Ve věci: Posouzení střešní únosnosti pro umístění fotovoltaických panelů včetně kotvení, a posouzení stavu střešního pláště

Objekt je ve vlastnictví Statutárního města Opava slouží jako jídelna a sál Krnovská 71 D Opava p.č. st 2161/9 v k.ú Opava- předměstí . Předmětem posouzení je umístění fotovoltaické elektrárny a posouzení stavu stávajícího střešního pláště. Objednatel posudku je Statutární město Opava

Obrázek č. 1 – celkový pohled na střešní plást, kde je zřejmé posuv ve vodorovném směru střešního pláště a vytváření kaluží.

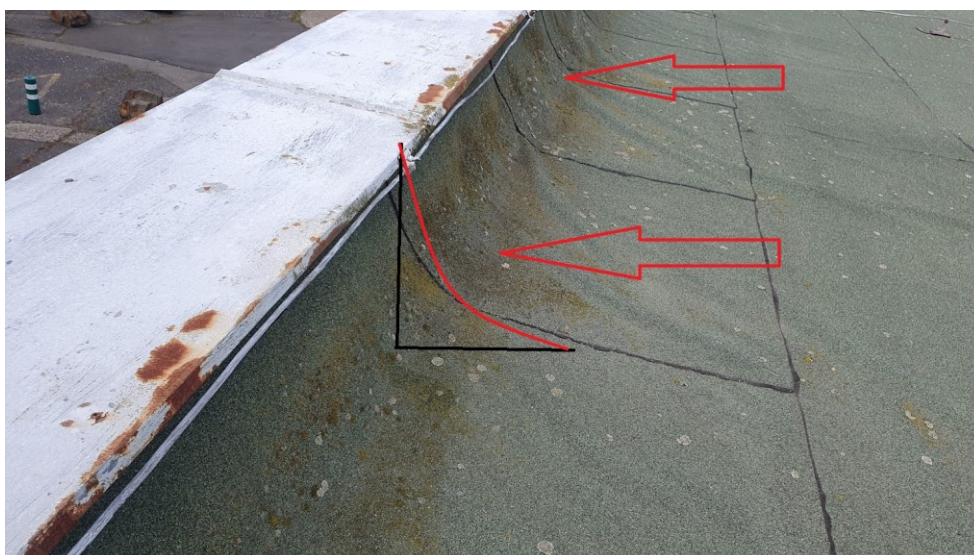
- Stávající původní skladba je tzv. Polsidového typu a tudíž není možno s ohledem na škvárový podsyp mechanicky kotvit. Často tato typy střech podléhají deformaci ve vodorovném směru a odseparuje se od atikových částí. Dle zjištění se bude provádět celková rekonstrukce s odstraněním veškerých vrstev po nosný ŽB prefabrikovaný panel. Celkové porušení stávajícího pláště je značný a je zcela nezbytné provést celkovou rekonstrukci. Stávající střešní plášť vykazuje dle sondy značné vlhkostní parametry (nešlo měřit vlhkoměrem 100 %), tudíž dochází k zatékání do mezi střešního pláště.
